補足－5【原子炉建屋換気系（ダクト）放射線モニタ改造工事  
の概要について】  
（改2）

## 原子炉建屋換気系(ダクト)放射線モニタ改造工事の概要について

- 原子炉建屋換気系(ダクト)放射線モニタは、二次格納施設バウンダリ機能の信頼性向上のため、原子炉棟換気系のダクト改造を含めた系統構成の変更に伴い、改造(移設)を行う。
- 次頁以降に原子炉建屋換気系(ダクト)放射線モニタの改造の内容を示すが、合わせて「実用発電用原子炉及びその附属施設の技術基準に関する規則」第5条、第11条、第12条、第14条、第15条、第35条及び第47条並びにそれらの「実用発電用原子炉及びその附属施設の技術基準に関する規則の解釈」に基づき、技術基準の適用条文を示す。
- なお、適用条文の整理については、補足－1に示す。

图2 原子炉建屋換気系排気隔離弁室内機器配置図

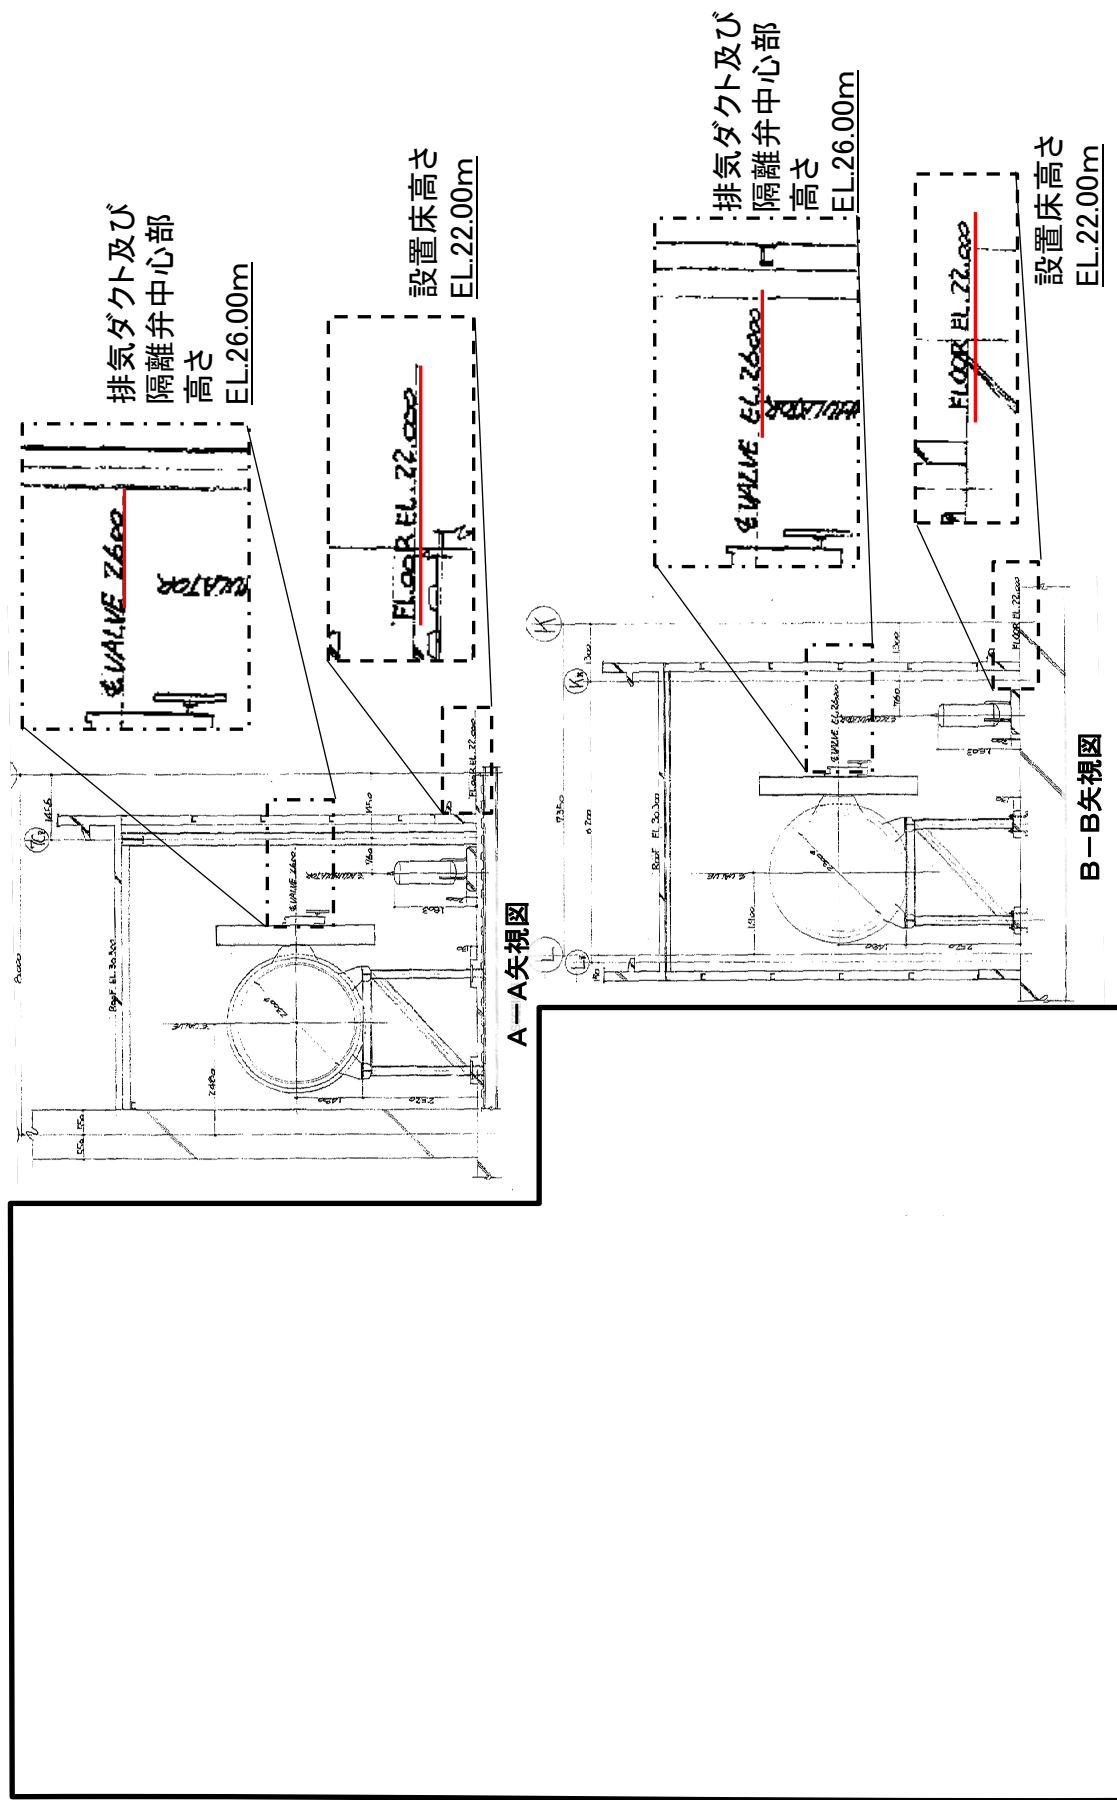
適用条文  
第5条, 第11条, 第12条

図5 原子炉建屋ガス処理系作動の安全保護回路 系統概略図

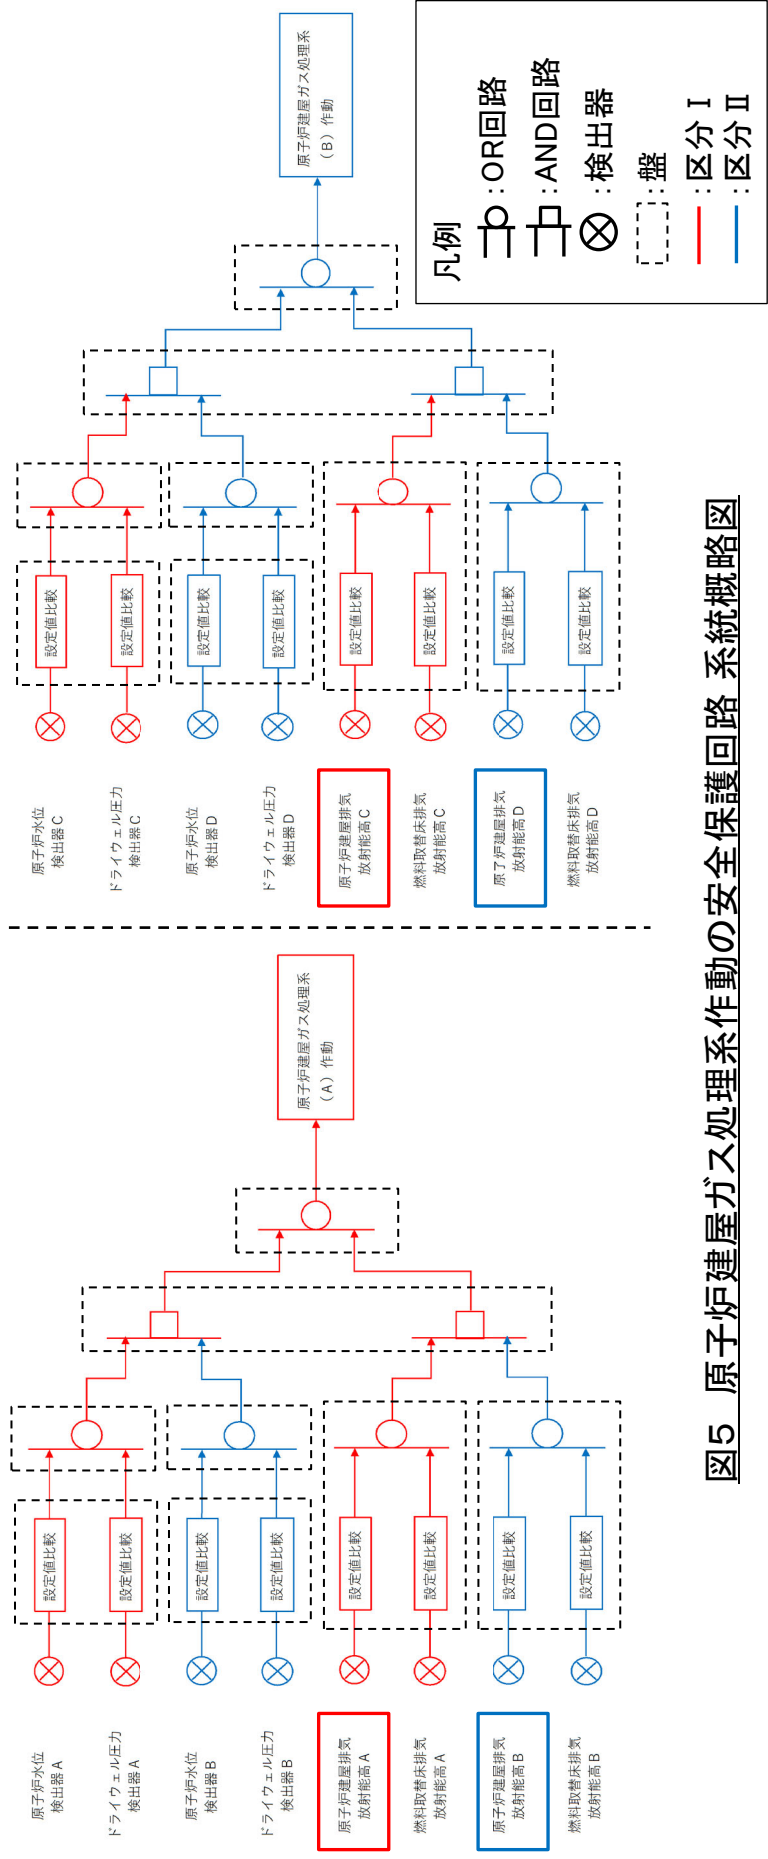
- 2区分の検出器から得られた信号を用い, 論理回路(1 out of 2 twice)を通じて作動信号を発生させており, 多重性を有している。
- 想定される最も過酷な環境条件である原子炉冷却材喪失時及び主蒸気管破断時において健全に動作するよう設計している。
- 耐震Sクラス設備として設計している。また, その区分に応じ, それぞれ異なるエリアに設置しており, 溢水, 火災が発生した場合においても, 安全機能を損なわないよう設計している。
- その区分に応じ, 中央制御室の異なる盤に設置しており, それぞれ分離して配置している。また, 電源についてはそれぞれ異なる区分から供給しており, 1つの区分に故障が発生した場合においても安全機能を損なわないよう設計している。

図6 原子炉建屋換気系(ダクト)放射線モニタ系統概略図

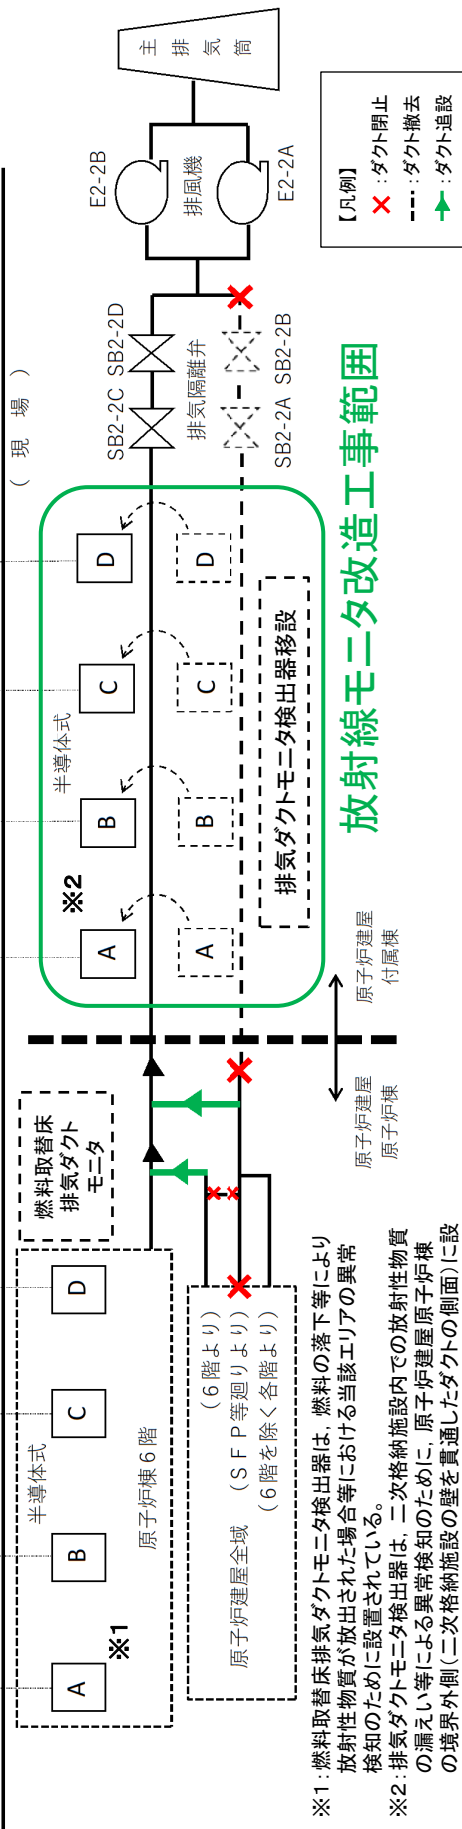
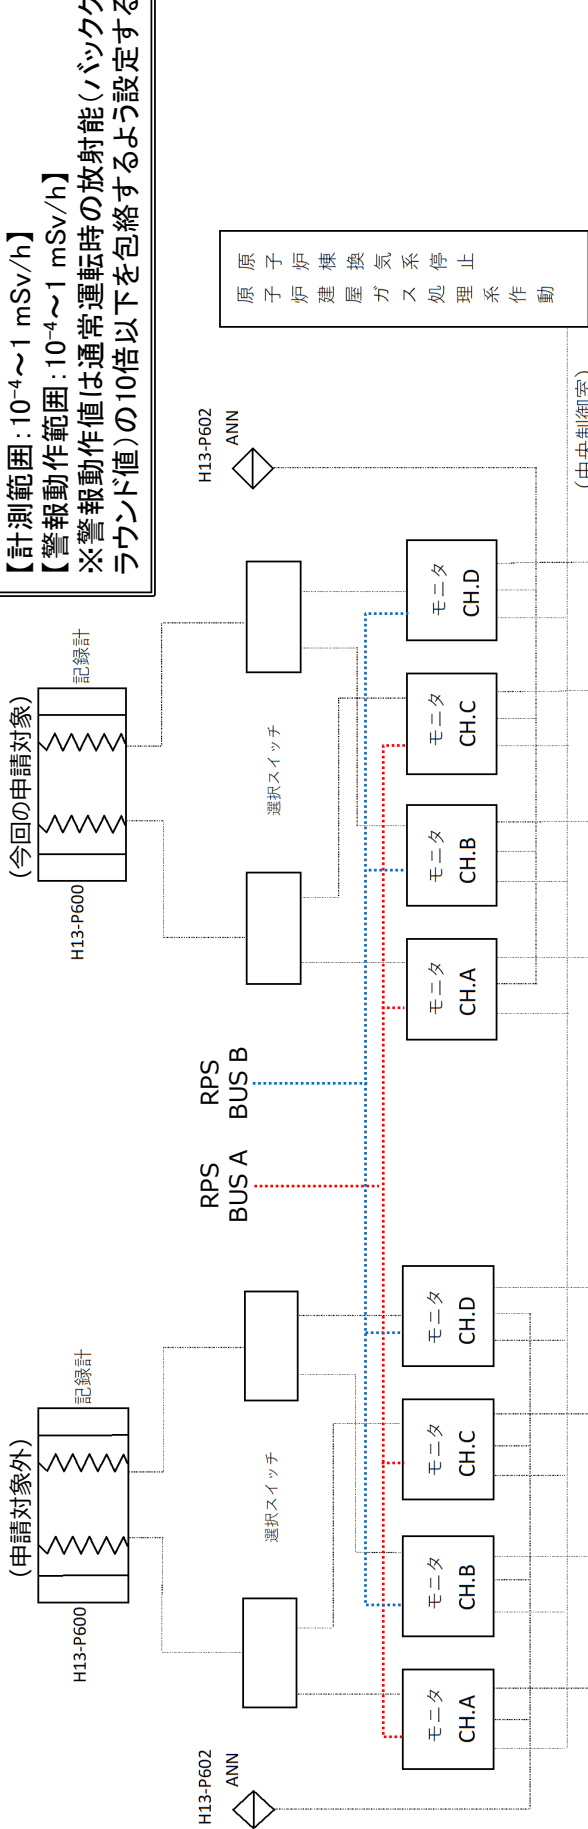
中央制御室側のモニタ等計装品は工事対象外。  
また、計測範囲並びに警報設定値等に変更なし。  
【計測範囲:  $10^{-4} \sim 1 \text{ mSv/h}$ 】  
【警報動作範囲:  $10^{-4} \sim 1 \text{ mSv/h}$ 】  
※警報動作値は通常運転時の放射能(バックグラウンド値)の10倍以下を包絡するよう設定する。

※1: 燃料取替床排気ダクトモニタ検出器は、燃料の落下等により放射性物質が放出された場合等における当該エリアの異常検知のために設置されている。  
※2: 排気ダクトモニタ検出器は、二次格納施設内での放射性物質の漏えい等による異常検知のために、原子炉建屋原子炉棟の境界外側(二次格納施設の壁を貫通したダクトの側面)に設置されている。
